NFD発第3219号

保安規定の変更認可申請の一部補正について

NFDホットラボ施設保安規定

3. 補正の内容

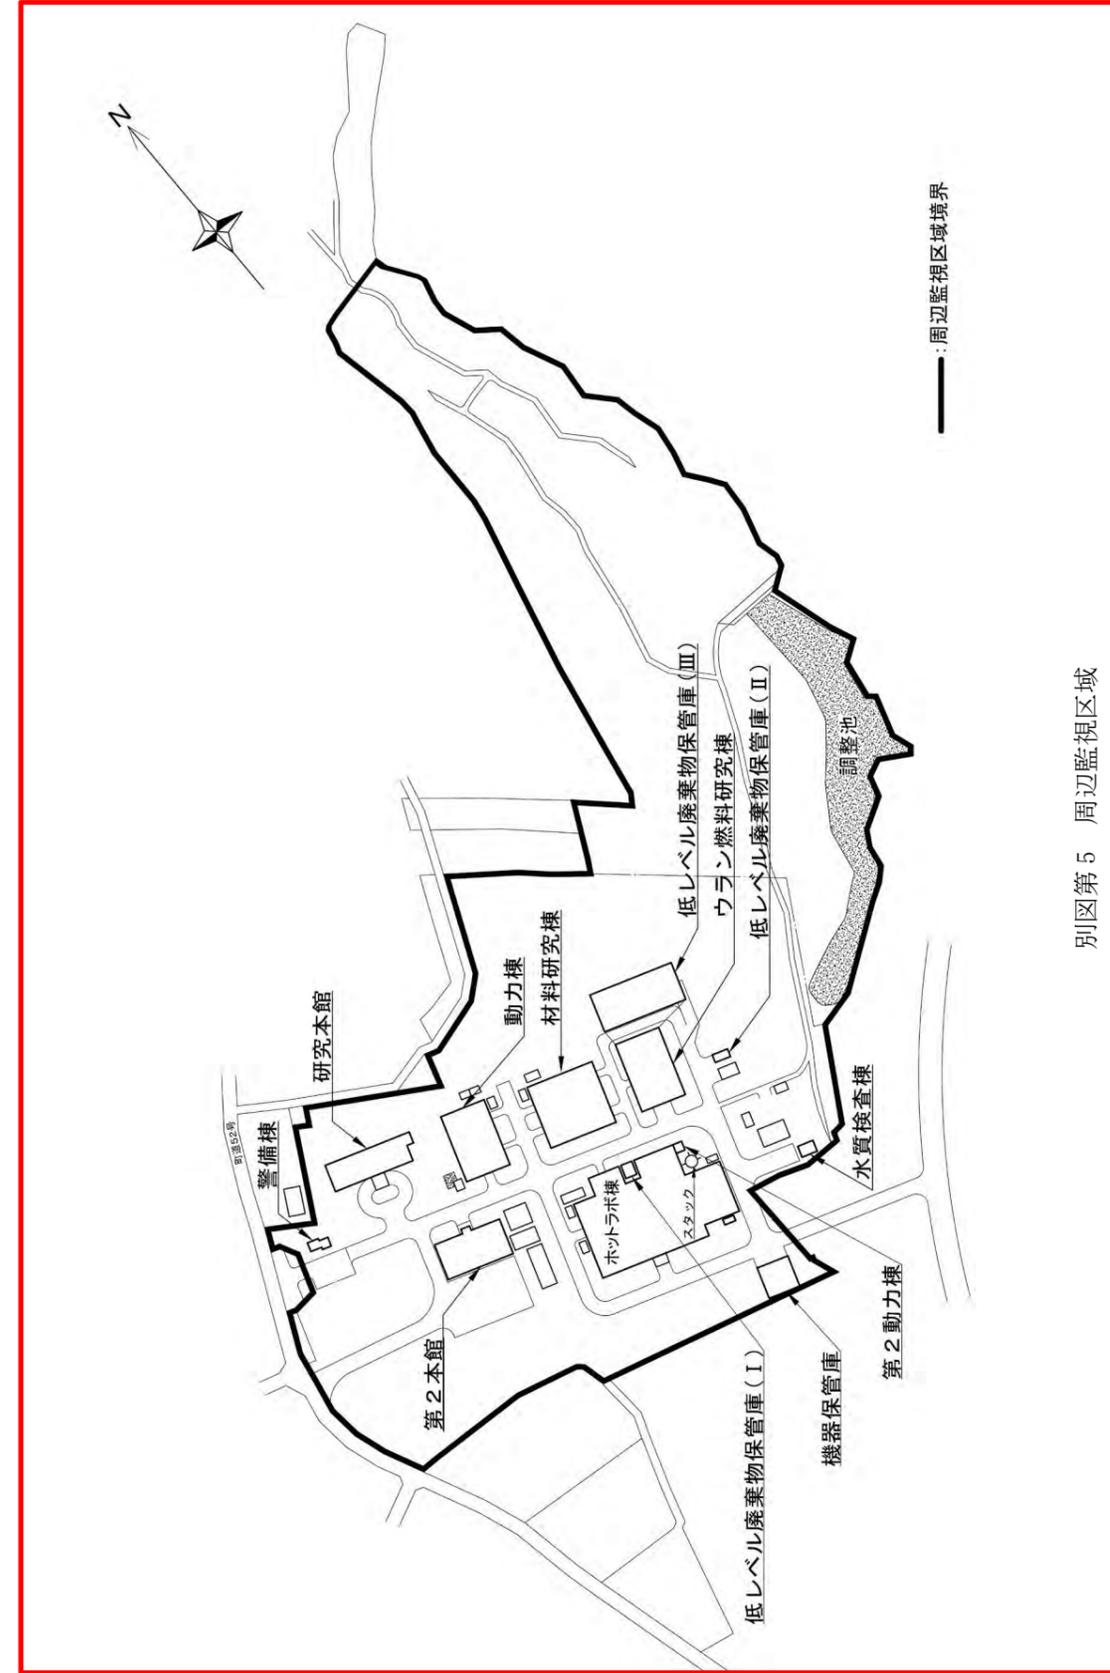
変更前	変更後	変更理由
<p>第2動力室</p> <p>スタック</p> <p>吹抜</p> <p>2階サービスエリア</p> <p>排気機械室</p> <p>42000</p> <p>19000</p> <p>寸法単位: mm</p> <p>管理区域</p> <p>別図第5 管理区域 (ホットラボ2階)</p>	<p>第2動力室</p> <p>スタック</p> <p>吹抜</p> <p>2階サービスエリア</p> <p>排気機械室</p> <p>管理区域</p> <p>レッドゾーン</p> <p>アンバーゾーン</p> <p>グリーンゾーン</p> <p>ホワイトゾーン</p> <p>別図第4 管理区域 (ホットラボ2階)</p>	<p>(4) 記載見直し①、 ②、⑨</p>

(4) 記載見直し①、
②
